Allegato "A" alla Deliberazione Giunta Regionale n. <sup>6-10826</sup> in data 3/11/2003

OGGETTO: Comune di NONIO  
Provincia del Verbano Cusio Ossola  
Comunità Montana Cusio Mottarone

**Variante Strutturale al PRGC  
CONTRODEDUZIONI**

Modifiche da introdurre "ex officio", ai sensi della L.R. 56/'77 e s.m.i., art. 15, comma 13, per effetto delle motivazioni espresse nella Relazione d'Esame ( rif. Direzione 19 - TO, 17-9-03 )

Figura 1: Frana di tipo FQ10

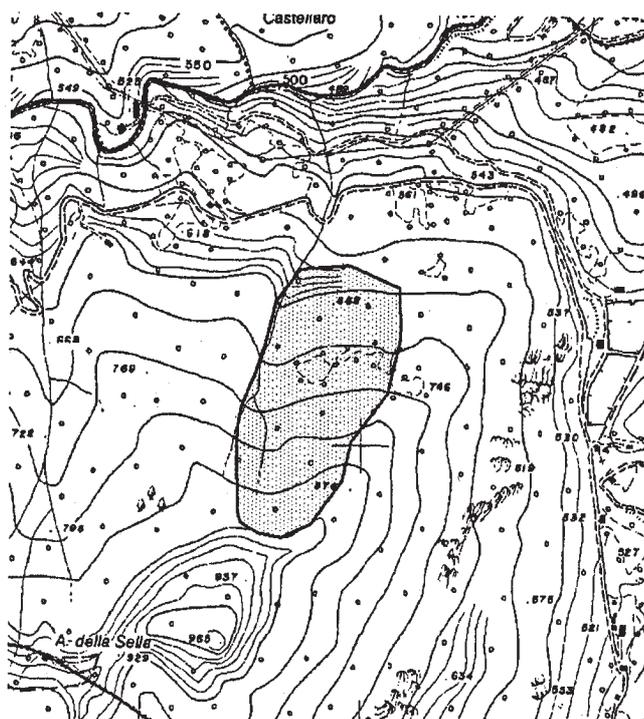
Si aggiunge il dissesto indicato nella figura 1: Frana di tipo FQ10, riportato sullo stralcio planimetrico allegato;

Si aggiunge un'area di esondazione sul torrente Qualba classificata EBA perimetrata sulla base della presenza di terrazzi fluviali ed estesa sopracorrente a partire dal ponte pedonale sul Qualba in prossimità del campo sportivo fino al confine comunale, secondo quanto indicato nella figura NonioQualbaEb.jpg riportata nello stralcio planimetrico allegato;
